ETUDE D'IMPACT ENVIRONNEMENTAL

Projet de parc photovoltaïque au sol sur la commune de Plancy-l'Abbaye (10)

Mémoire en réponse à l'avis de la MRAe n°2022APGE36

Avril 2022

Figure 1 - Occupation des sols dans l'aire d'étude éloignée et ZPS

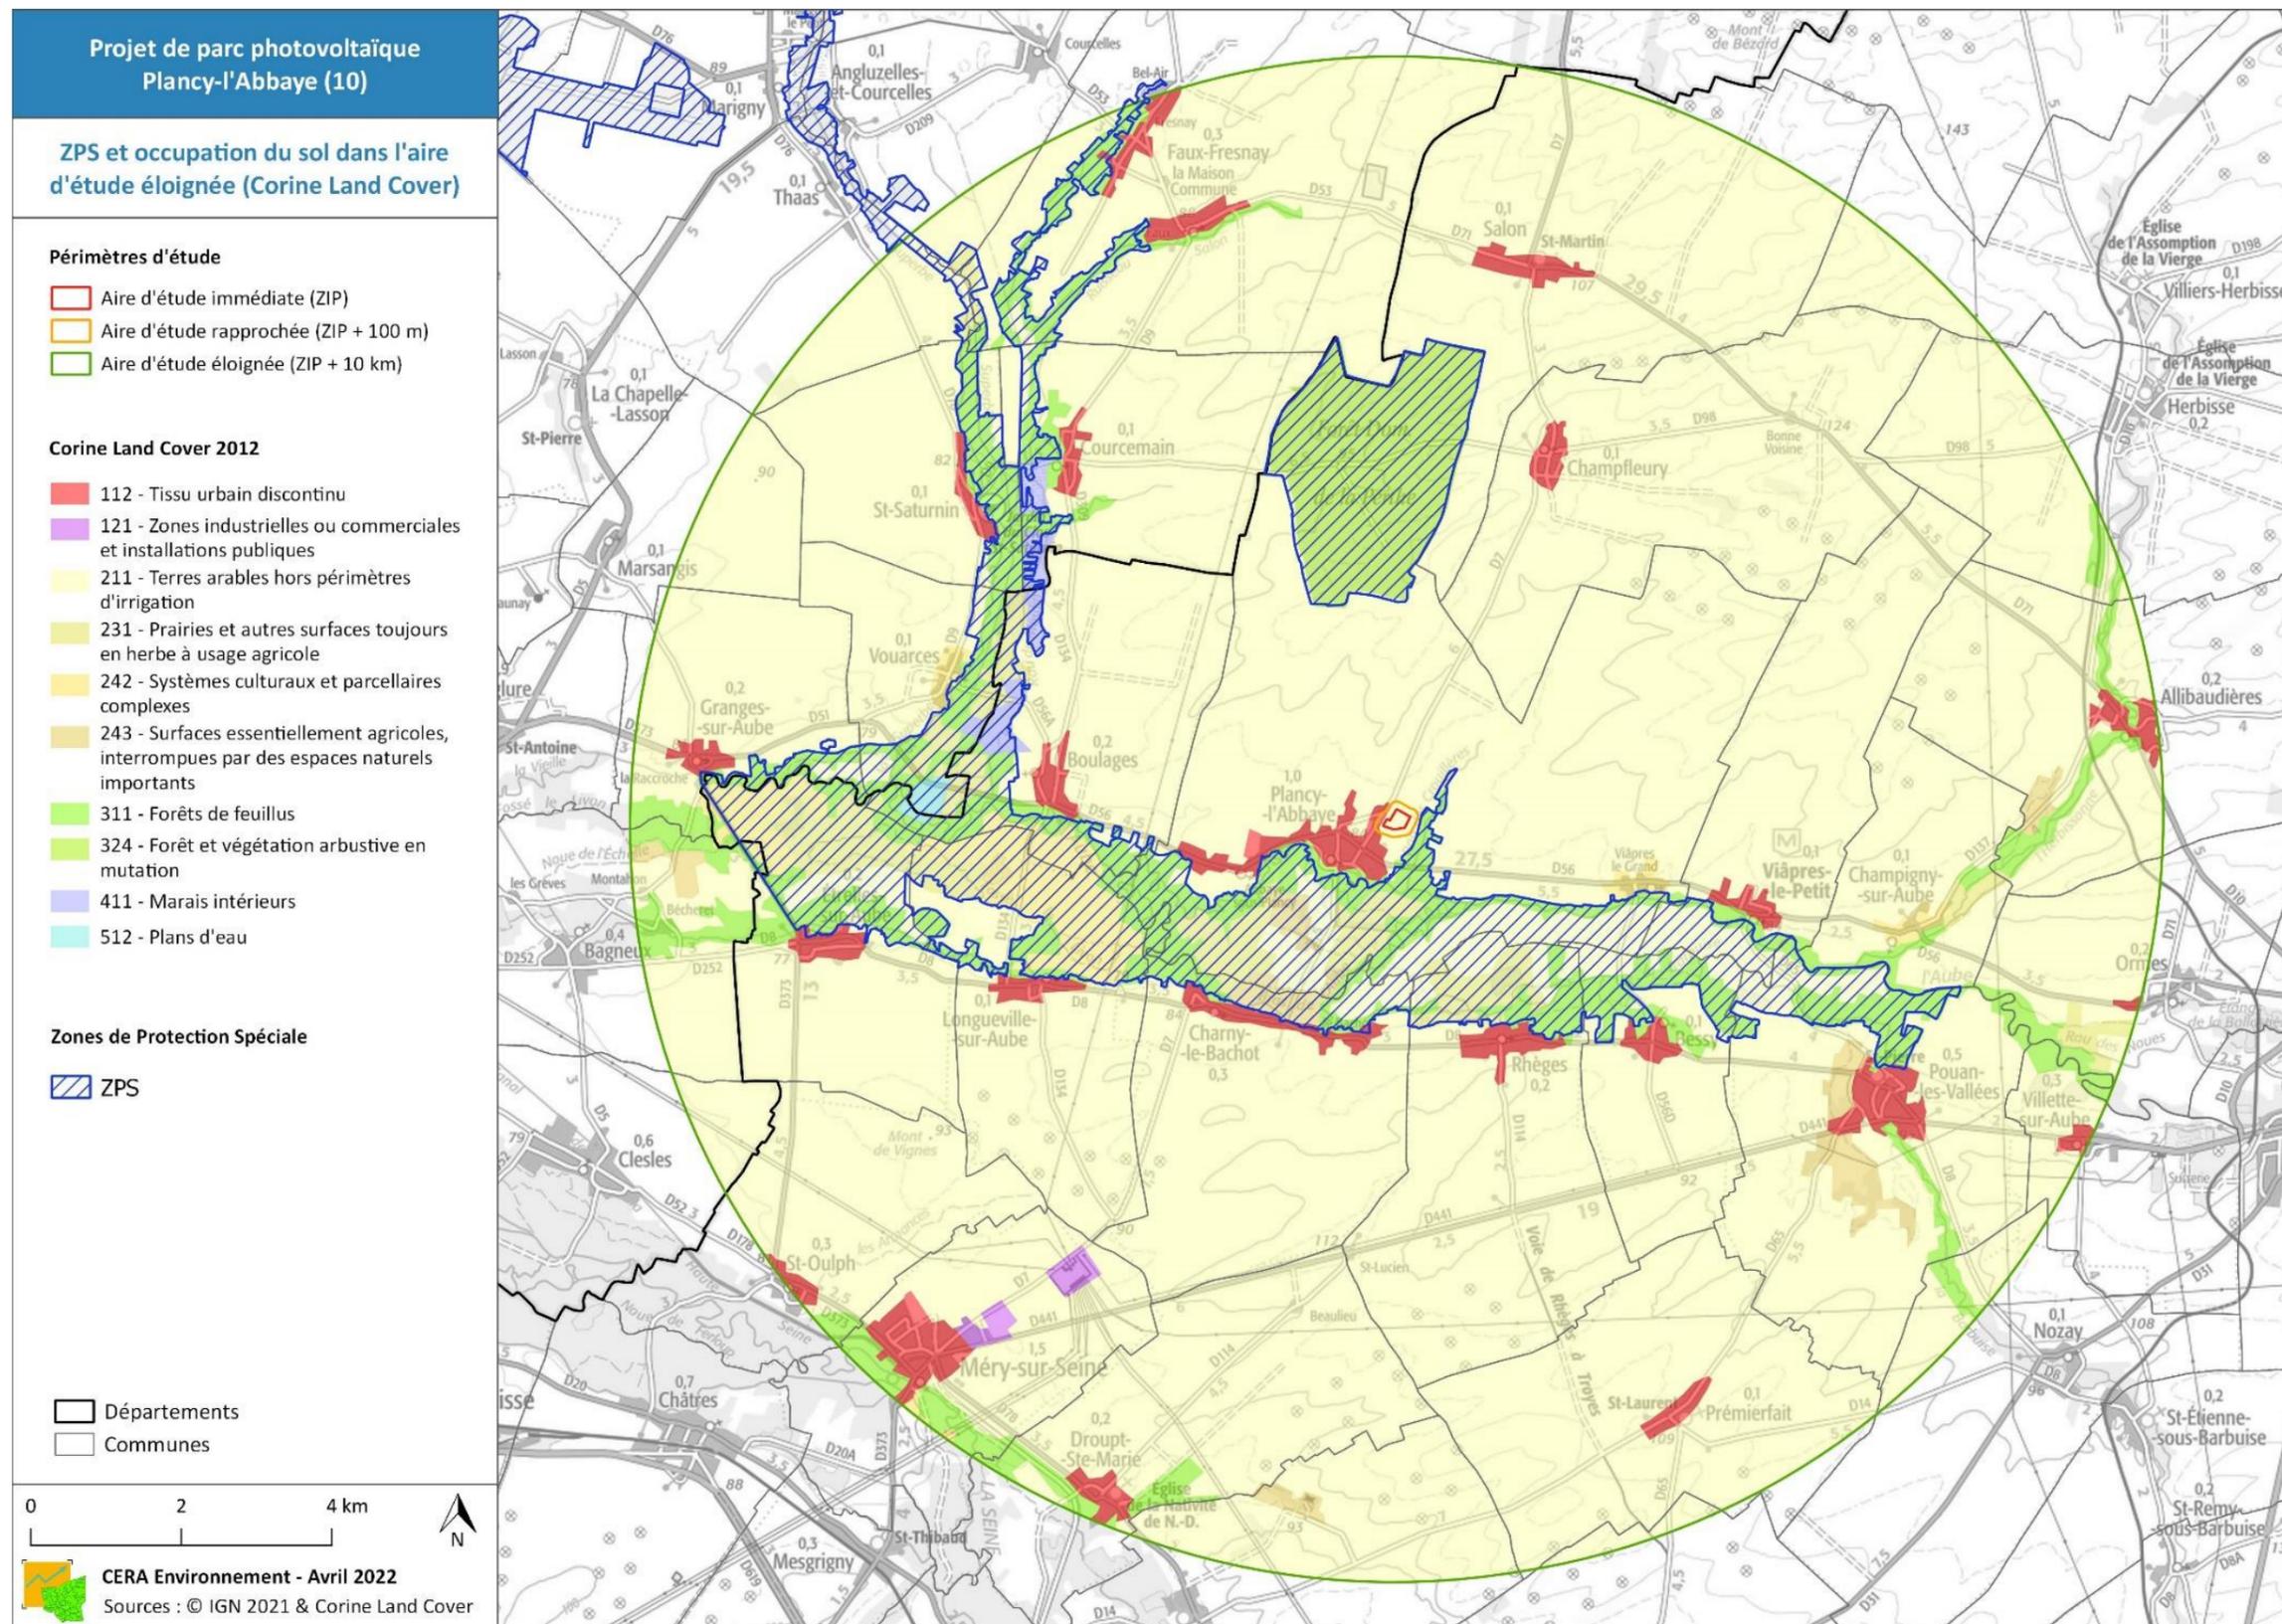
12/ L'Ae recommande de compléter l'étude d'incidences sur Natura 2000 par une analyse détaillée sur :

- ▶ **Les espèces d'intérêt communautaire fréquentant le site et les incidences du projet sur celles-ci**
- ▶ **L'efficacité des mesures d'évitement et de réductions proposées**

Les habitats importants pour les espèces d'intérêt communautaire qui ont fait l'objet d'une ZPS sont les habitats liés aux milieux boisés ainsi qu'aux vallées, et non aux milieux de grandes cultures (cf. Figures 1 et 2 ci-après).

De plus, comme on peut le voir sur la Figure 2, ces milieux de grandes cultures sont omniprésents en dehors des limites de la ZPS, et occupent de grandes surfaces, représentant une très large majorité de la surface de l'aire d'étude éloignée (82 % des milieux présents dans un rayon de 10 km autour de la ZIP), et ne présentent aucune discontinuité entre elles.

Ainsi, le projet ne provoquera pas de discontinuité importante au sein des milieux de grandes cultures recensés et les corridors importants pour la fonctionnalité de cette ZPS resteront intacts. Malgré la grande proximité du site, aucune incidence du projet n'est donc à attendre sur ce site Natura 2000.
